# － 改善箇所説明図 －

アクセルペダル・アッセンブリ

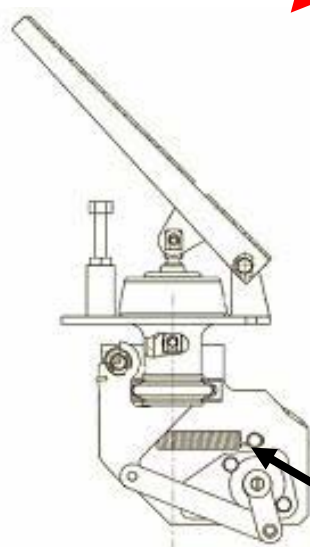
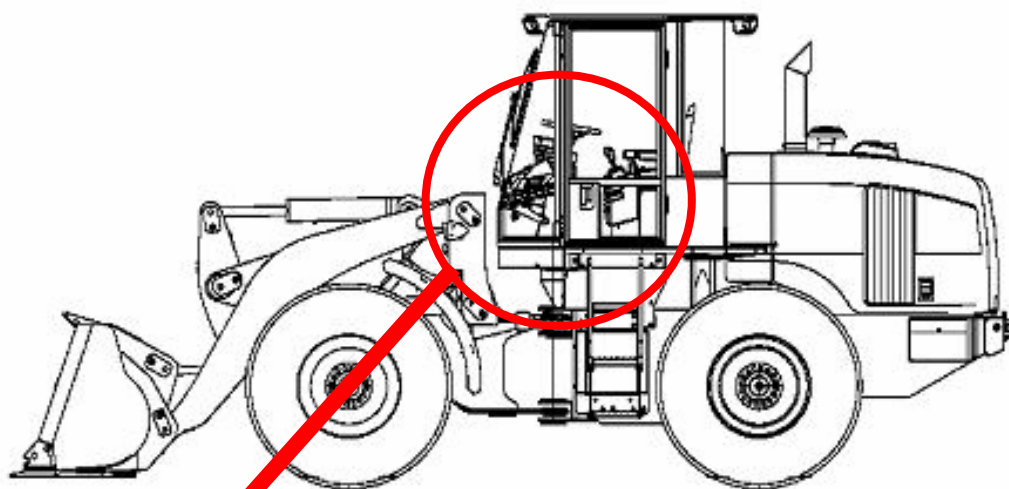
折損箇所

保安基準不適合箇所

アクセルペダルのリターンスプリングの強度が不足しているため、アクセルペダルの繰り返し操作によりスプリングフック部に亀裂が発生するものがある。そのため、そのまま使用を続けると、当該フック部が折損し、最悪の場合、アクセルペダルが踏込まれたまま戻らなくなり、エンジン回転が下がらなくなるおそれがある。

全車両、アクセルペダル一式を対策品と交換する。

識別：対策済み車両には、アクセルペダル取付用ボルト頭部に白ペンキを塗布する。
